福島第一原子力発電所 特定原子力施設に係る実施計画変更比較表（第三章 第1編）

福島第一原子力発電所 特定原子力施設に係る実施計画変更比較表（第三章 第2編）

図 2. 2. 2 - 2 敷地境界線上の最大実効線量評価地点

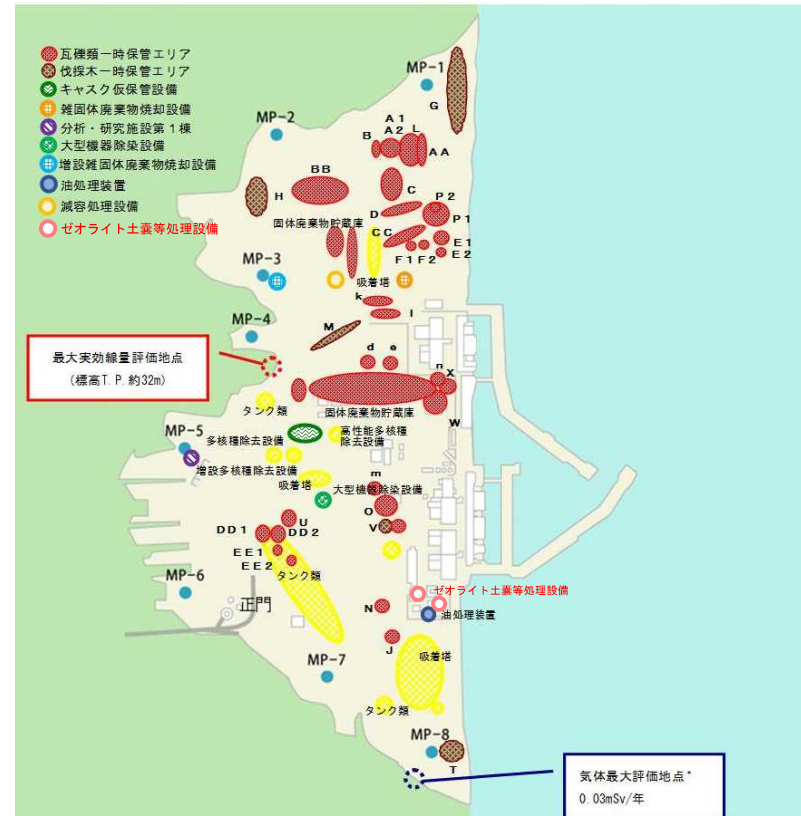
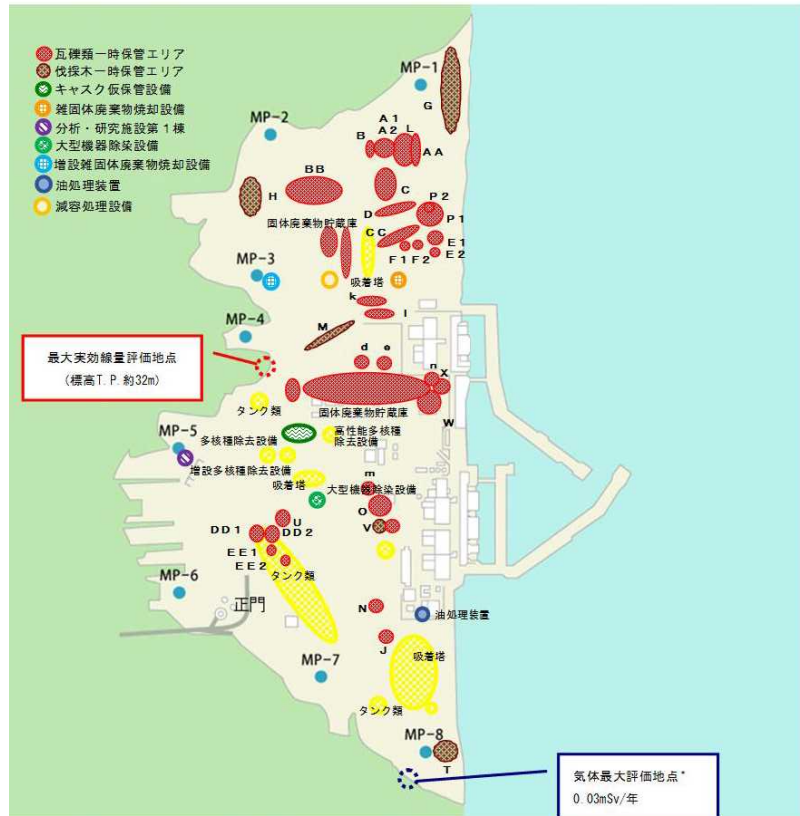
ゼオライト土壌等処理設備の設置に伴い追加
